**C) Osservazioni finalizzate alla richiesta di modifica di vincoli o ambiti di tutela;**

**COMUNE DI ASCOLI PICENO****PROPOSTA DI CONTRODEDUZIONI ALLE OSSERVAZIONI AL PRG IN ADEGUAMENTO AL PPAR ADOTTATO CON D.C.C. N. 9 DEL 02.04.2014**

OSSERVAZIONE N. 345 - Prot.33943/2014

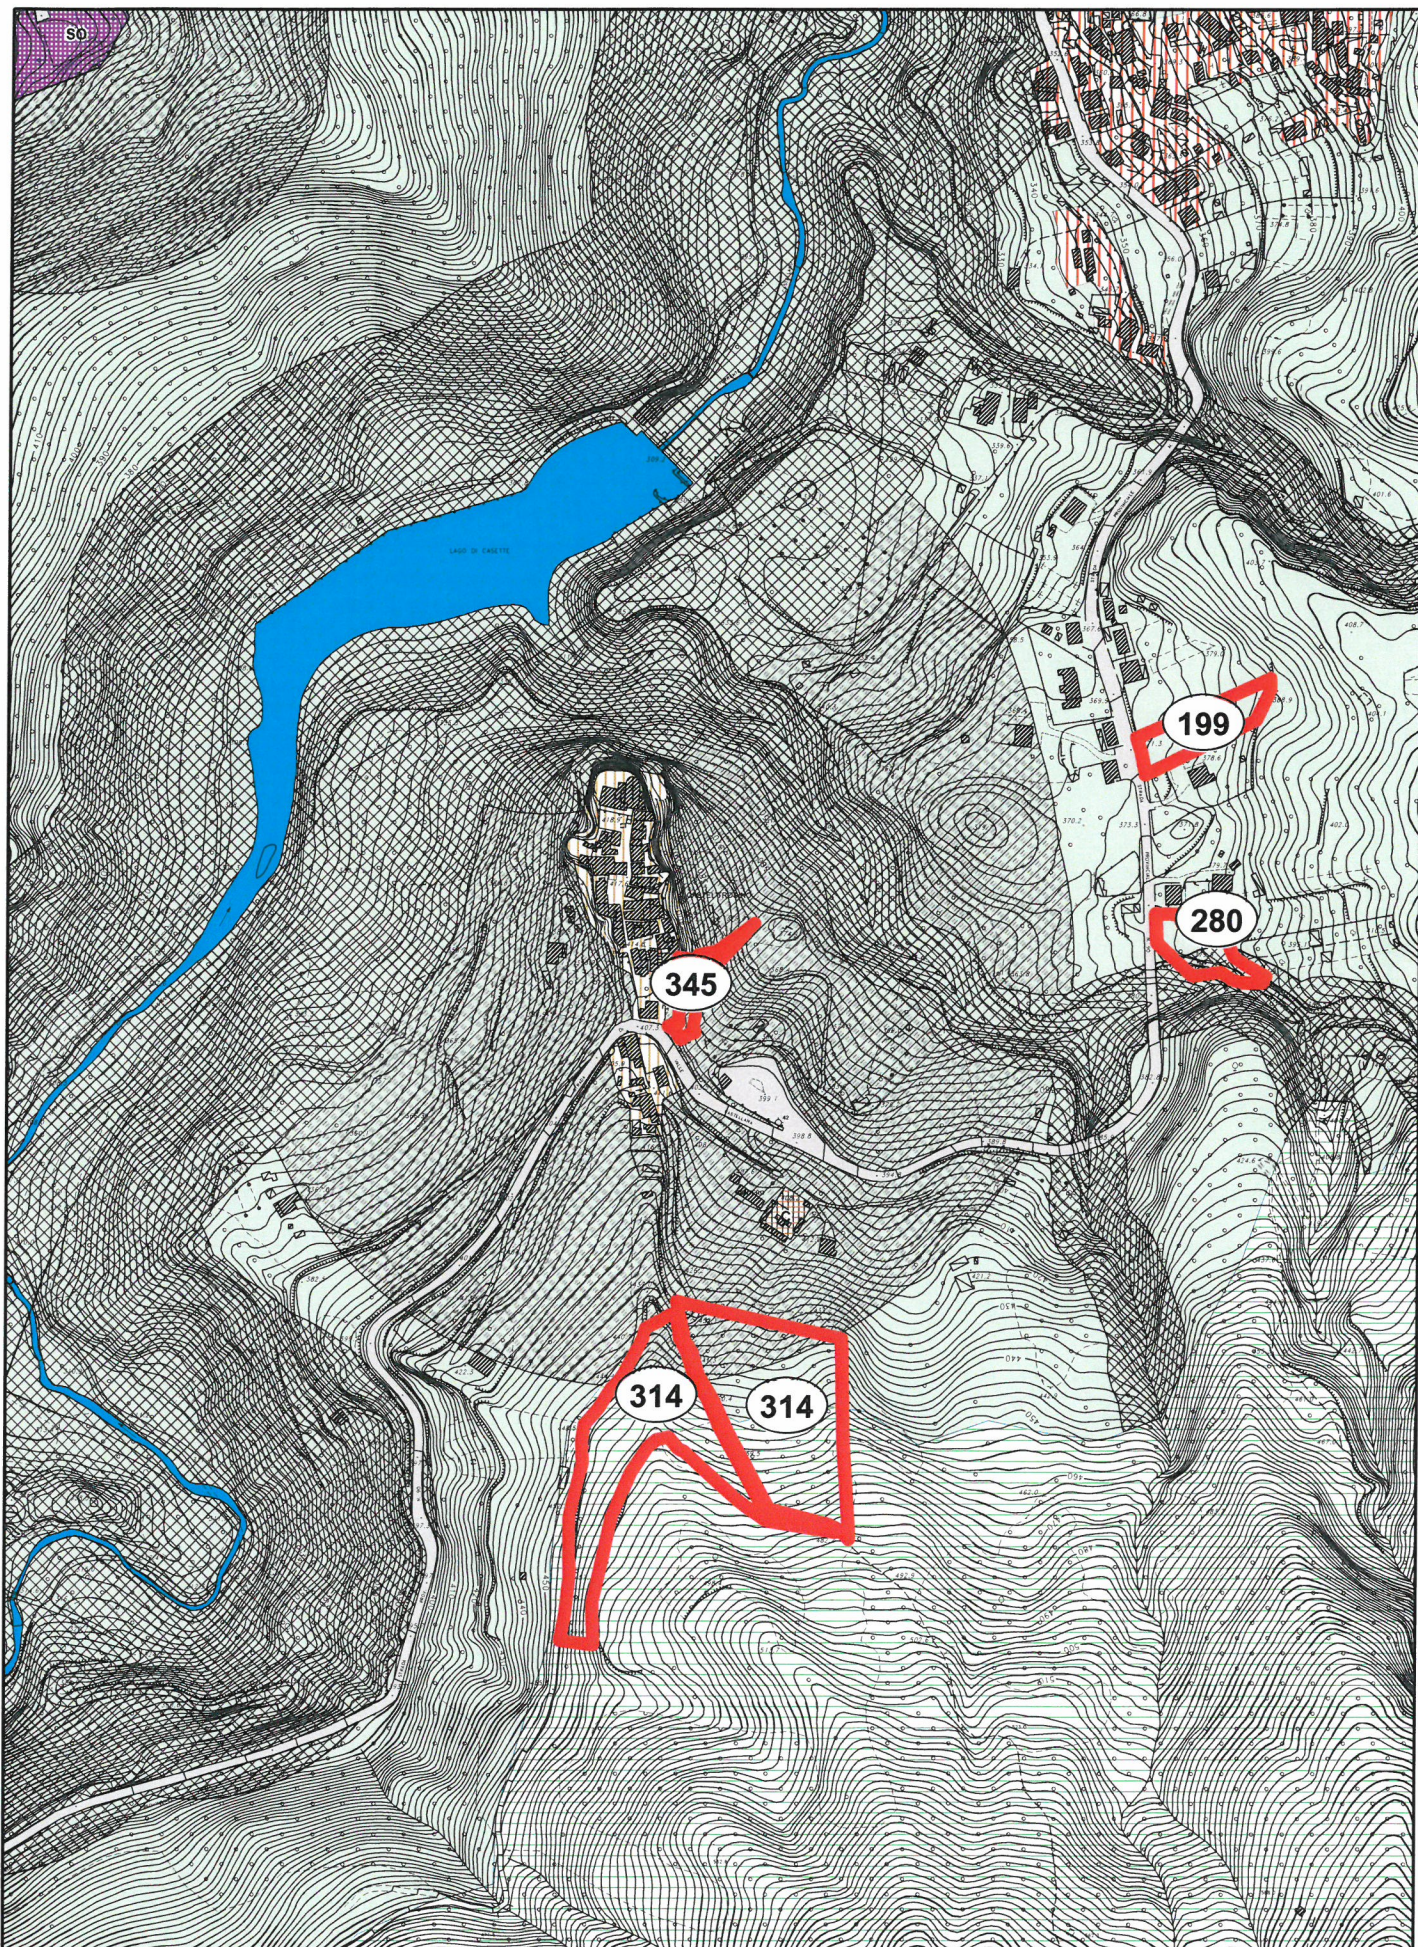
DESCRIZIONE : L'osservazione è finalizzata alla richiesta di un'area "verde", con realizzazione di una struttura riconducibile alla tipologia del chiosco.

VALUTAZIONE : Poiché la zona evidenziata ricade nella destinazione di cui all'art. 58 - "Aree agricole con livelli di tutela" (più precisamente nell'ambito di tutela 2.2 relativo alle categorie del patrimonio storico-culturale), la richiesta risulta in contrasto con gli obiettivi di tutela paesistico-ambientale del PRG in adeguamento al PPAR e della VAS.

ESITO ISTRUTTORIA : Non favorevole all'accoglimento dell'osservazione
